Synthèse des contributions individuelles

**Version finale au

31 juillet 2026**

Concertation préalable dans le cadre du projet d'aménagement du bassin versant du
Rec de Veyret – 01 juin au 31 juillet 2026 -

Le barrage de Cap de Pla, peu après l'effacement de la porte métallique. (Non horodaté)

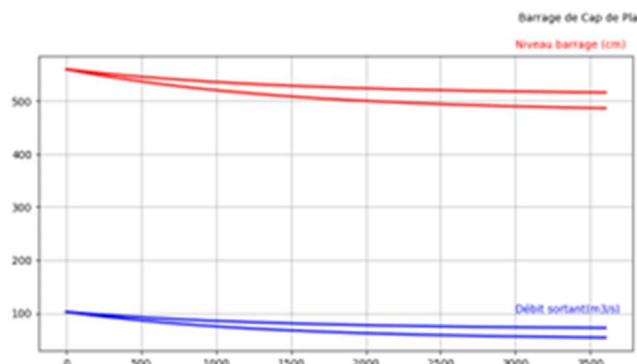
Supposant que le niveau était en montée au moment de l'incident, on peut identifier ce niveau amont au moment de la rupture grâce aux laisses de crue visibles en rive gauche, à 1.30 m sous le haut de la pile en béton rive gauche, qui est à 3 m au dessus du seuil coté amont, qui est aussi la cote de la porte effaïssée : le niveau au dessus du seuil était donc de 1.70 m.

En prenant l'hypothèse d'un déversoir à crête épaisse bien étudié en hydraulique, le débit serait de :

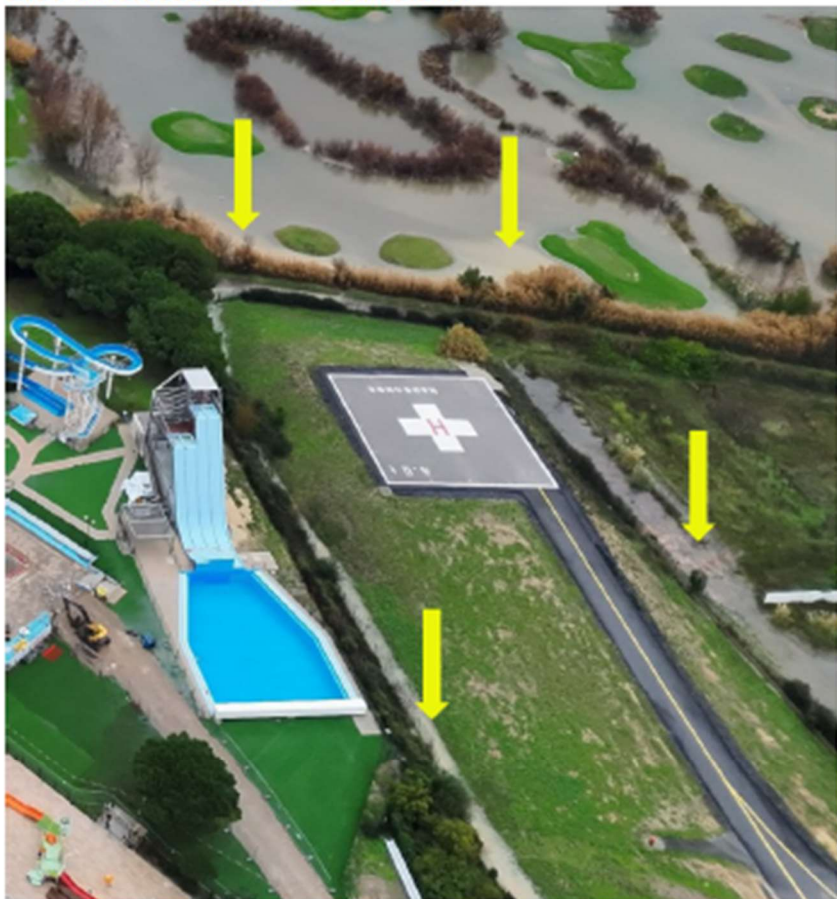
2. Y a-t-il eu débordement du rec de Veyret, quand et où ?

D'après la photo SMDA, aucun débordement du rec de Veyret n'est observé au niveau des parkings et installations de l'Espace de Liberté, et aucun débordement n'a été constaté par ailleurs et par qui que ce soit. Par le passé, les premiers débordements du rec de Veyret qui ont réellement eu lieu se sont produits au niveau de l'Espace de Liberté, endroit reconnu comme vulnérable.

Les parcelles rive droite en aval immédiat de l'Espace de Liberté n'ont pas non plus été inondées par le rec de Veyret en janvier 2026 comme en atteste la photo SMDA. Plus en aval, aucune trace de débordement n'est visible sur la digue en rive droite

2. Sur votre question relative à des **débordements**. Je vous indique que cette petite crue n'a au final pas atteint la cote de sûreté de la digue rive gauche. Il n'y a pas eu de surverse au dessus de la rive droite et pas de surverse au dessus de la rive gauche.

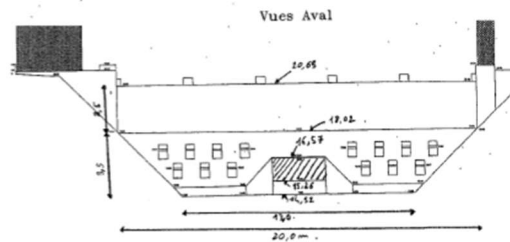
Un doublement du débit de ce pertuis est possible sans inonder la ville, avec 50 m³/s au couloir endigué

Soit une hauteur de l'orifice de 1,6 m au lieu de 0,75 m (passant de 17 à 34 m³/s)

Cout négligeable (Pas d'étude nécessaire!!!)

Inconvénient: augmentation des débordements en amont du pont SNCF

Figure 33 : Nombre de logements et d'habitants en zone inondable

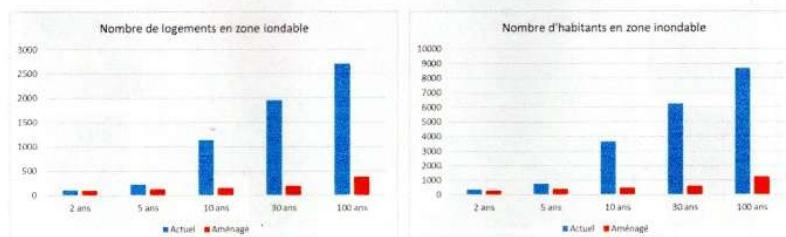
3) calcul des 8500 personnes à protéger: il est inconcevable de prendre en compte toute la population de Narbonne et encore moins celle de Montredon qui n'a jamais été inondée par le rec de Veyret..(BRL)

Figure 1 : Croquis du passage en béton existant sous l' autoroute A61 à Aussieres

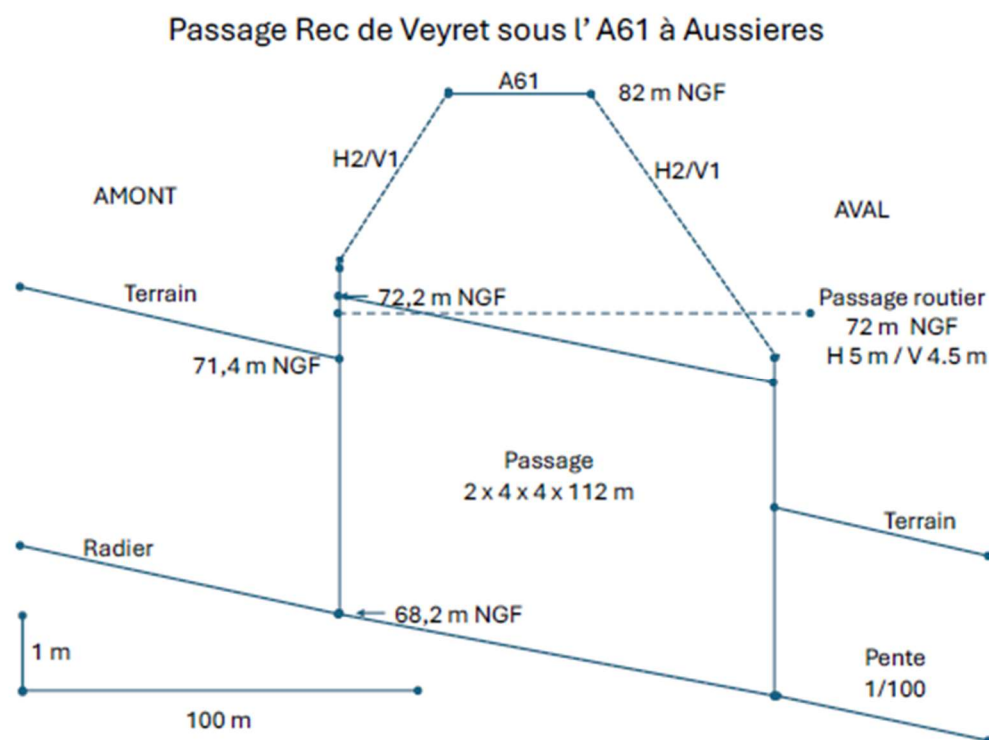
La figure 1 ci dessous présente un croquis du passage principal sous l' A61, de 112 m de long, 2x16 m² de section, 1/100 de pente, conduit de béton sans aspérités. Les cotes altimétriques sont lues sur geoportail.

Le conduit principal de 2x16 m² y est dessiné, et le niveau du sol du passage routier est indiqué, à 72 m NGF.

Figure 2 : Evaluation des capacités d'un barrage à Aussieres fonction du niveau

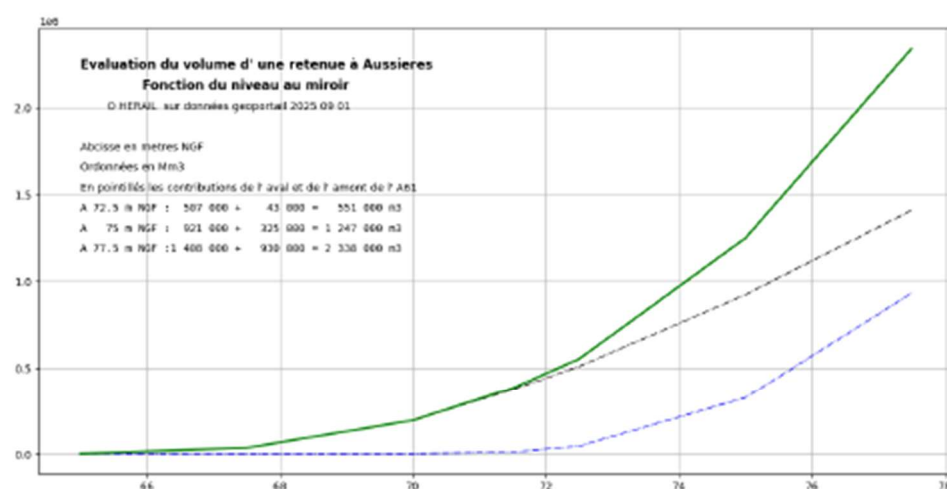
Les données altimétriques LIDAR accessibles sur géoportail par les outils de géoportail même, permettent d'évaluer avec une précision suffisante la capacité des deux cuvettes.

Noter que la courbe enveloppe en trait plein est la somme de l'eau retenue en aval, en tireté noir, et de l'eau retenue en amont, à partir d'un niveau de 72 m.

Figure 2 : Estimation conservatrice du débit sous l' A61 par le double conduit

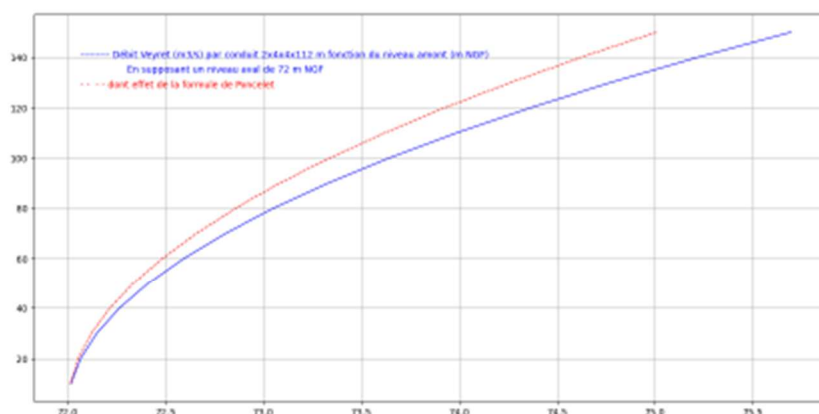
Le tracé suivant donne le débit fonction du niveau amont, sur ces bases conservatives, soit 150 m³/s avec un niveau amont de 76 m NGF, soit déjà **trois fois la référence 1**.

Figure 3 : Estimation du débit sous l'A61, fonction du niveau amont

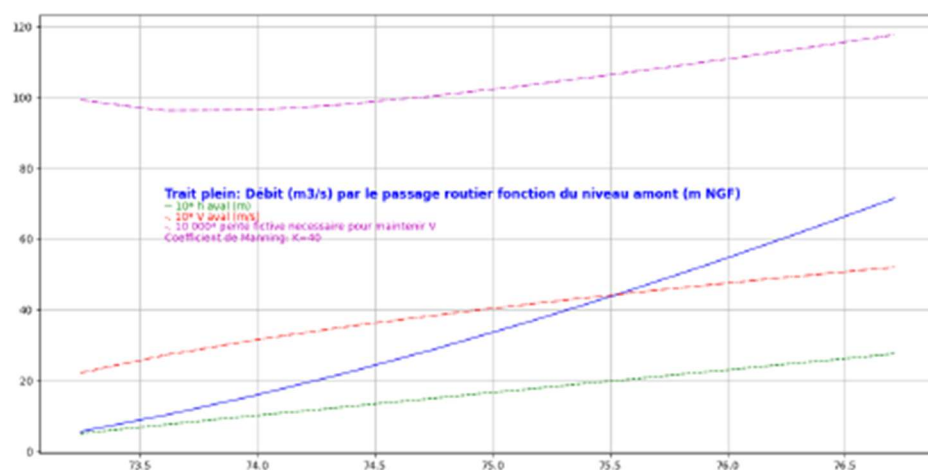
Le tracé suivant donne cette estimation de débit du passage routier, en fonction du niveau amont, sur ce principe.

La référence 1 semble ignorer ce débit de l'ordre de 50 m³/s au niveau amont de 76 m NGF.

Figure : Extrait de la figure 34 indiquant la localisation des entreprises en zone inondable Q100 (Figure 34 : Entreprises en zone inondable (global : en haut ; zoom sur la zone urbanisée : en bas, BRLi, Eude AMC-ACB, 2022)

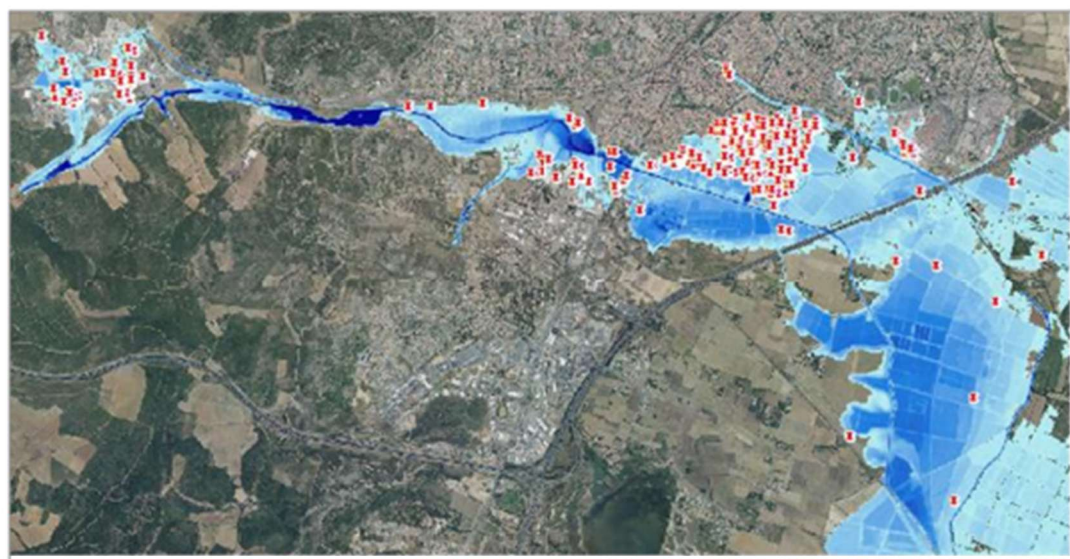
Au niveau des entreprises en zone inondable, BRL fait état de 636 établissements, 12,5 fois plus que BG/EGEO (50 entreprises). Ce chiffre semble dépasser le nombre d'entreprises de la zone inondable riveraine du rec de Veyret. Le montant des dommages aux entreprises a été estimé à 30,3 millions €. Selon BRL, l'estimation aurait été effectuée à partir de la base de données de la CCI fournie par le SMDA, avec des difficultés de repérage des entreprises du fait des adresses moins explicites des ZAC. Selon la figure 34 de l'étude AMC-ACB (extrait ci-après) qui localise les

entreprises en zone inondable, leur décompte est extrêmement difficile et semble loin d'atteindre le nombre annoncé de 636 établissements. Le compte n'y est pas,
